Resolución Directoral

Nº 059-2023-VIVIENDA-VMCS-PASLC-UO

Que, con fecha 20 de julio de 2022, el Programa Agua Segura para Lima y Callao (en adelante, el PASLC) publicó en el SEACE la convocatoria del Concurso Público Nº 008-2022-VIVIENDA/PASLC-1, para la elaboración del Estudio Definitivo - Expediente Técnico del proyecto: *“Mejoramiento y Ampliación de los Servicios de Agua Potable y Alcantarillado para las habilitaciones del Sector 326 del Distrito de Villa El Salvador – Provincia de Lima – Departamento de Lima”*, con un valor referencial de S/ 3 228 934.46 (Tres millones doscientos veintiocho mil novecientos treinta y cuatro con 46/100 Soles) incluidos los impuestos de Ley, y cualquier otro concepto que incida en el costo total de la consultoría de obra (en adelante, el procedimiento de selección);

Artículo 1. – Declarar **IMPROCEDENTE** la Prestación Adicional N° 01, correspondiente al Contrato N° 017-2022/VIVIENDA/VMCS/PASLC para la elaboración del Estudio Definitivo - Expediente Técnico del proyecto: *“Mejoramiento y Ampliación de los Servicios de Agua Potable y Alcantarillado para las habilitaciones del Sector 326 del Distrito de Villa El Salvador – Provincia de Lima – De

Fuente: Plano PG-APP-04 Planteamiento Obras Generales Proyectadas

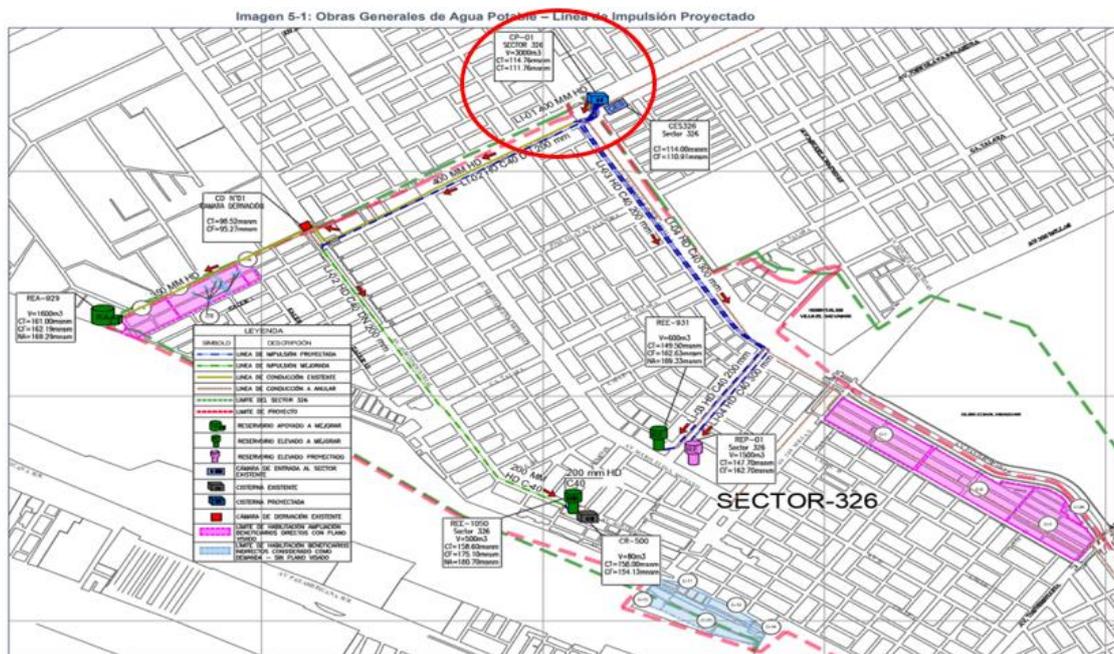
4.12 Incluso se adjunta la imagen de un plano, donde el Consultor “Consortio Saneamiento Villa El Salvador”, informa al PASLC respecto a donde será ubicada la cisterna **SEGÚN SU PROPIO PLANTEAMIENTO DEL SISTEMA DE OBRAS GENERALES DE AGUA POTABLE:**

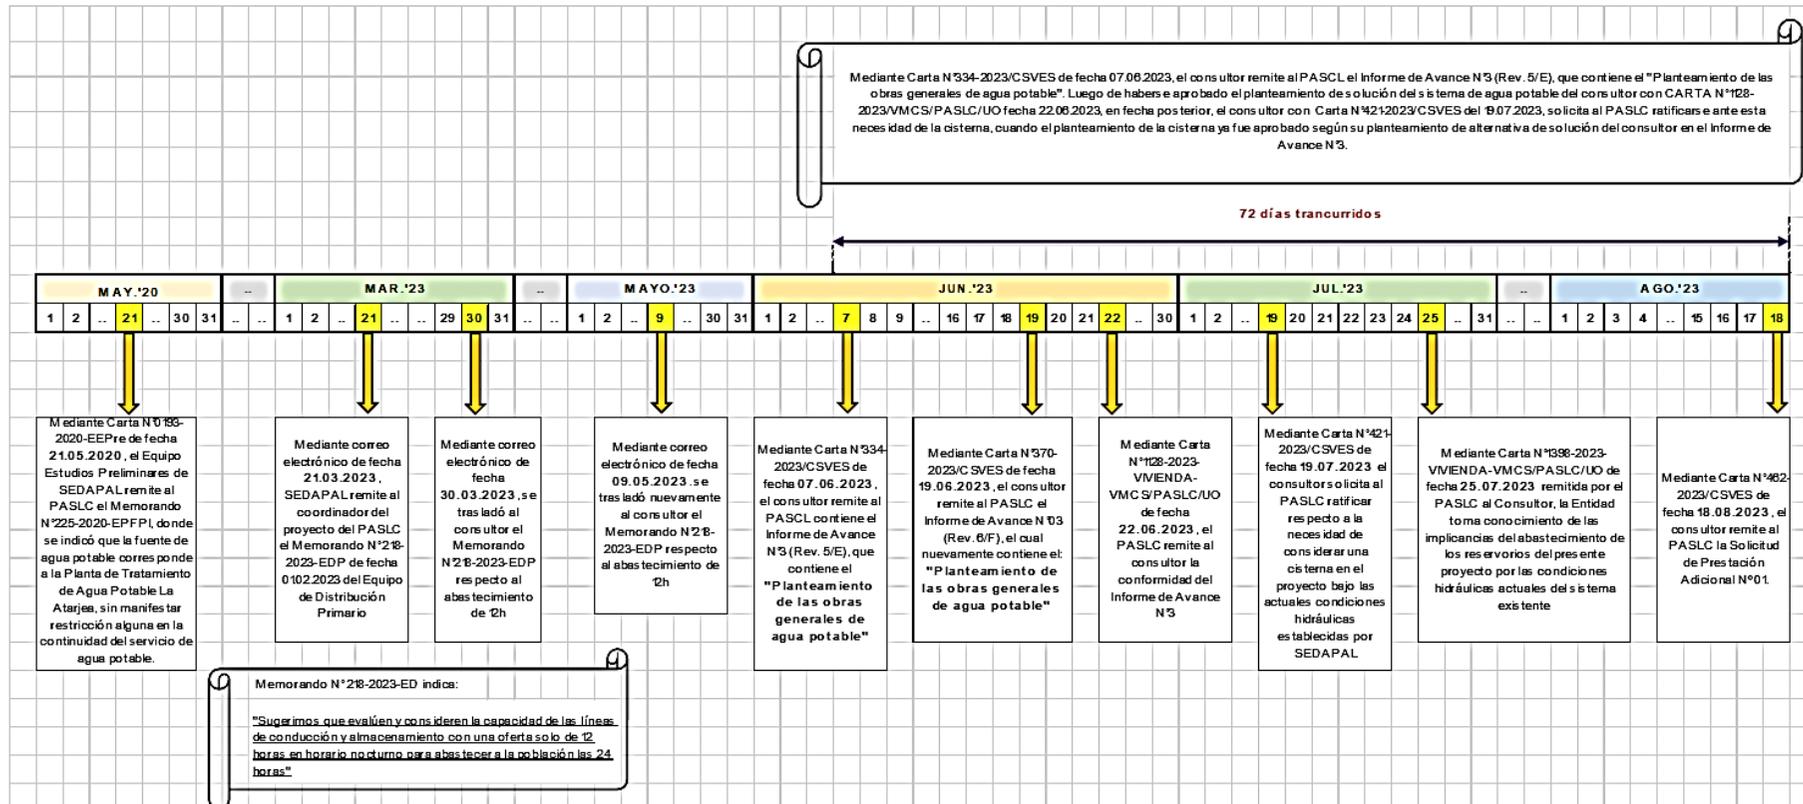
4.14 Como se puede verificar, el consultor ha tenido en cuenta el Memorando N° 218-2023-EDP para el planteamiento de su solución del sistema de agua potable. Además, esta solución fue nuevamente planteada por el consultor en su Informe de Avance N°03 (Rev. 6/F) remitido al PASLC con Carta N°370-2023/CSVES de fecha 19.06.2023, y siendo finalmente aprobada por el PASLC con CARTA N° 1128-2023/VMCS/PASLC/UO de fecha 22.06.2023.

4.15 En ese orden de los hechos, se concluye que el PASLC ya había aprobado el Informe de Avance N°03, donde el consultor planteó su solución del sistema de agua potable, **incluyendo una cisterna para cubrir el déficit de agua de 12h en razón del Memorando N°218-2023-EDP.**
